伊方発電所3号機 1次系配管取替工事(低温側低圧注入ライン) コメント回答リスト

2021年4月22日

【JEAG4613「原子力発電所配管破損防護設計技術指針」より抜粋】

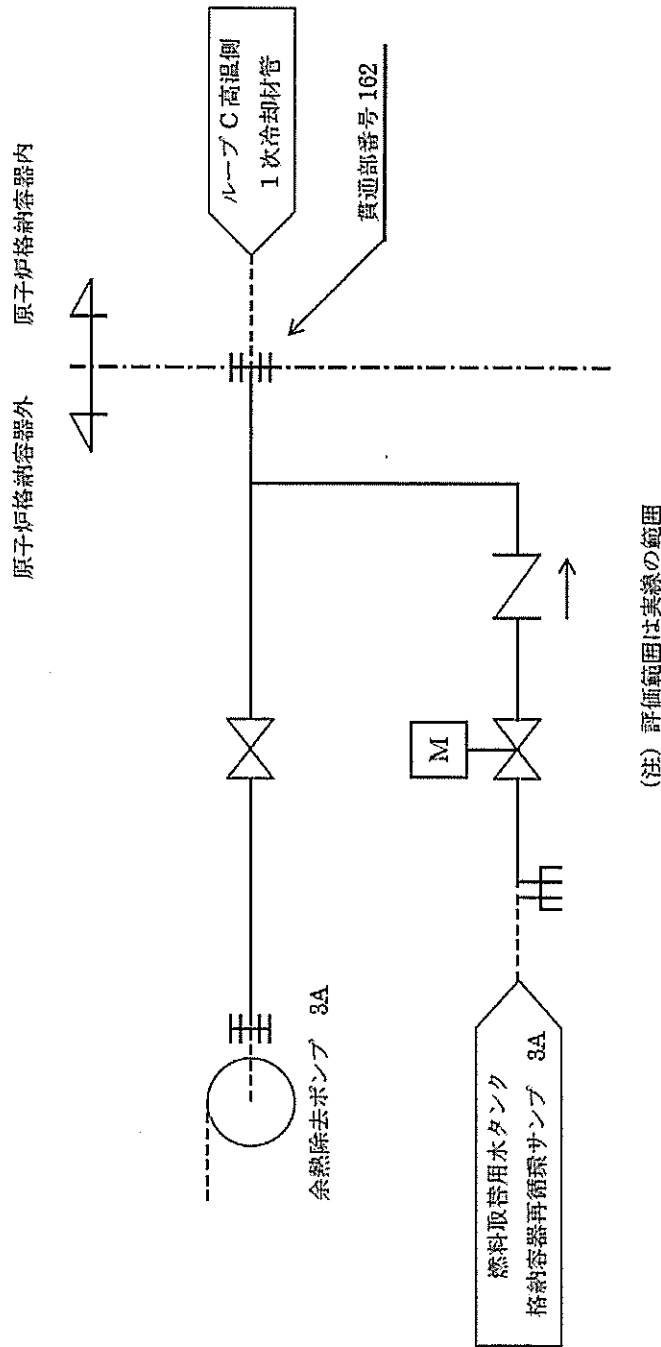
10	補足説明資料	管台との取り合い箇所の加工について、既工認の強度評価・耐震評価に影響がない事を説明すること。	管台との取り合い箇所の加工による、既工認の強度評価・耐震評価への影響に関する説明を補足説明資料に追加します。	補足説明資料
11	資料6 「強度に関する説明書」	事故想定を行うにあたり、口径1B相当以下の面積の破断を運転状態Ⅲとした根拠を示すこと。	Ⅲ-aを口径1B以下としたのは建設時のプラント設計条件となります。設計条件として1Bを区切りとしたうえで、開口面積が1B以下の配管断面面積相当以下の事象で1次冷却材喪失(Ⅳ-a)とならないようにプラント設計をしており、具体的には1B以下の破断でⅣ-a事象にならないように、充てんポンプや流量制限オリフィスの仕様を決めています。 なお、設計条件の根拠というわけではありませんが、JEP4613にも同じく1B以下と記載されております。	別紙-1
12	補足説明資料	溶存酸素濃度の管理について、数値としてどの値で管理しているのかを示すこと。	PWRの1次冷却系統における溶存酸素濃度の管理値は0.1ppm以下で管理しております。 また、高温かつ溶存酸素濃度が比較的高くなる可能性のある箇所としては通常運転時に高温水が通水されている配管から分岐する閉塞分岐ラインが該当いたします。 上記内容について補足説明資料に追加します。	補足説明資料
13	補足説明資料	新たな溶接線の既存配管等への影響の有無について説明すること。	新たな溶接線についても既設の溶接部同様、当該配管の技術基準要求(クラス1管、重大事故等クラス2管)に基づく設計、施工、検査を実施する計画であり、設計・建設規格2005/2007および溶接規格2007に基づき設計、施工を行うとともに、使用前事業者検査(溶接部)を実施し、溶接部の健全性を確認することから、既存配管への影響はありません。	-
14	補足説明資料	新たな溶接(切断)箇所とした理由を説明すること。	届出範囲上流側については、取替範囲付近の既設配管溶接部はすべてエルボ部であり、既存溶接部近傍での切断及び溶接が施工上困難であることから、施工性が良く、工事範囲を最小限とできるループ室内の直管部を切断箇所として計画しております。 上記内容について補足説明資料に追加します。	補足説明資料

ここで、III-a「1次系冷却系細管破断事故」においては、開口面積が口径1Bの配管の断面積相当507mm²以下の事象と定義しているが、1Bを超える配管の漏えい時の開口面積は、JEAG4613表2「オーステナイト系ステンレス鋼管の破損形式及び開口面積」にて作用応力に応じて定められており、この表において事故事象の区分を整理すると下表のとおりとなる。口径が1B超でも、下表の赤枠部のような作用応力に対しては、開口面積が口径1Bの配管の断面積相当以下のLeakとなり、III-aに区分される。

・口径は1B超だが、Leakの場合の開口面積は1BのBreak開口面積(約507mm²)以下のため、III-aに区分

・口径1B超のBreakの場合、1BのBreak開口面積(約507mm²)を越えるため、IV-aに区分
・一部14BのLeakの場合においても1BのBreak開口面積(約507mm²)を越えるため、IV-aに区分

(余熱除去設備配管RH01)
第1.3-5図 耐震評価範囲

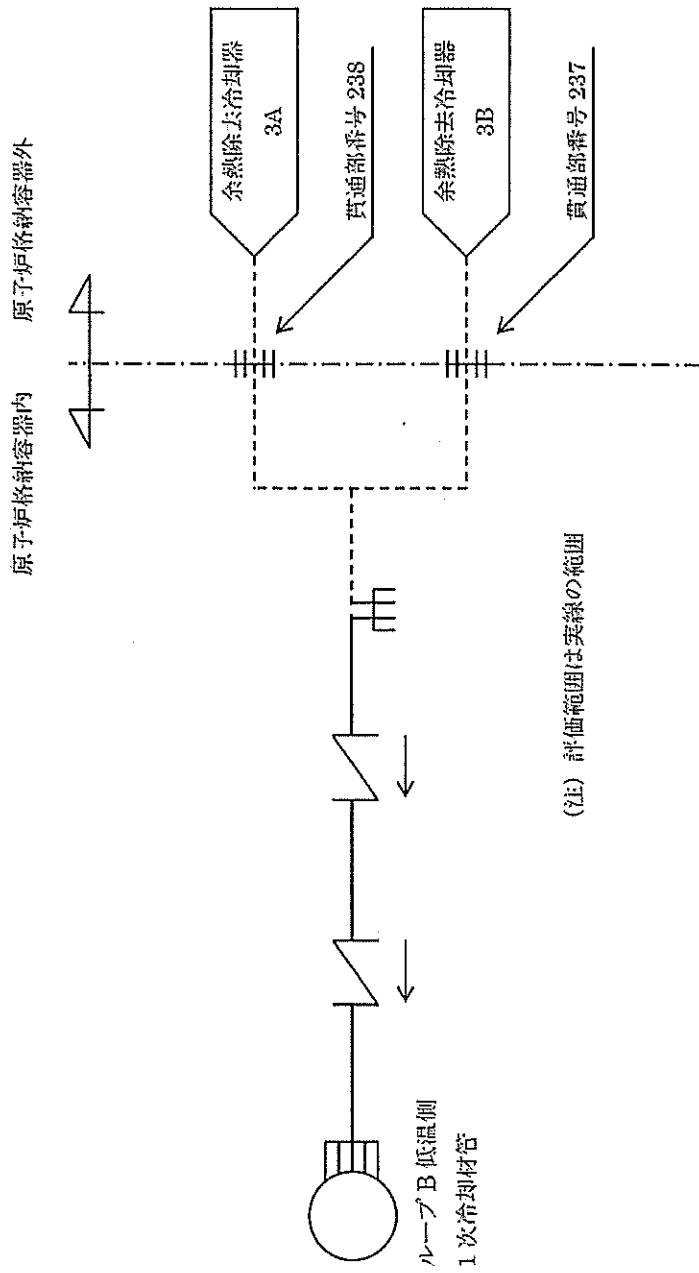
No.	資料	ご確認事項	補足説明	説明資料
7	資料5 「耐震性に関する説明書」	耐震計算書の結果は、再稼働時は、代表で説明していたと認識しているが、今回の届出対象は同じ代表のものか？ また、耐震計算書のFRS等について、今回の届出は再稼働工認を読み込みに行くことは出来ないか、検討すること。	耐震計算書の結果について、再稼働工認(平成28年3月23日付け原規規発第1603231号にて認可)においては代表箇所では結果をお示していたが、今回の届出対象配管は再稼働工認の代表箇所とは異なっており、配管取替工事の届出としては、既届出の実績どおり、耐震計算結果をお示しすることが適切であると考えております。(参考として、再稼働工認において代表箇所を示した評価範囲の図及び結果を別紙-2に示す。) また、耐震計算書の記載内容について、全体的な方針については再稼働工認を引用しておりますが、配管取替工事の届出に関する評価方法や許容限界等の各論については、既届出の実績どおり、改めてお示しすることが適切であると考えております。 例えば、FRSであれば、再稼働工認では単独質点のグラフが載っているだけですが、今回の配管取替工事の届出においては、複数質点に係る配管であり、複数質点の包絡FRSを使用しており、包絡性を確認するために、FRSをお示しております。	別紙-2
8	-	今回の取替箇所について、溶存酸素の低減が図れる箇所なのか。	今回の取替箇所は、プラント起動前の余熱除去系統運転時において溶存酸素濃度を低く管理しておりますが、原子炉冷却材圧力バウンダリ範囲の配管であり、万一割れが発生した場合に影響が大きいため念のため取替えを行うものです。 上記内容について補足説明資料に追加します。	補足説明資料
9	概要資料 補足説明資料	大飯事象を踏まえて変更した内容、変更していない内容を明確に説明すること。	配管内表面の加工硬化低減、パフ研磨、全層Tig溶接はSCC対策として従前より適用してきた方法であり、大飯3号機事象を受け、本工事の調達管理として、これらの対策が実施される計画となっていることを確認しており、大飯3号事象を踏まえても、工事内容の変更が必要ないことを確認しております。 上記の説明となるよう、概要資料および補足説明資料を修正します。	概要資料 補足説明資料

平成28年3月23日付け原規規発第1603231号 にて認可された工事計画の資料13-17-3-22「原子炉冷却系統施設の配管の耐震計算書」抜粋
